Keuringsverslag van een elektrische laagspanning- en zeer lage spanningsinstallatie

NIET CONFORM

ID-label: Holstraat 26 EK

Controlebezoek van een oude huishoudelijke elektrische installatie van een wooneenheid bij verkoop op vraag van de verkoper volgens (KB 08/09/2019) - AREI Boek 1- 8.4.2. en 8.2.1. en 4.2.4.3.

Afbeelding schakel- en verdeelbord:

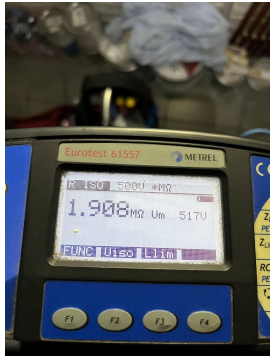
- 15.08 Beschadigd en gebroken materiaal dient vervangen of hersteld te worden. De beschermingsgraad van het verdeelbord tegen rechtstreekse aanraking is onvoldoende. (niet tenminste IPXX-B) (Boek 1 Onderafdeling 4.2.2.3.) Verdeelbord cv ketel vervangen

- 17.01 De smeltzekeringhouders of houders van kleine vermogensschakelaars met pennen met een sectie kleiner dan 10mm² zijn niet voorzien van kalibreerelementen. (Boek 1 Onderafdeling 5.3.5.5.A.) Bord cv ketel
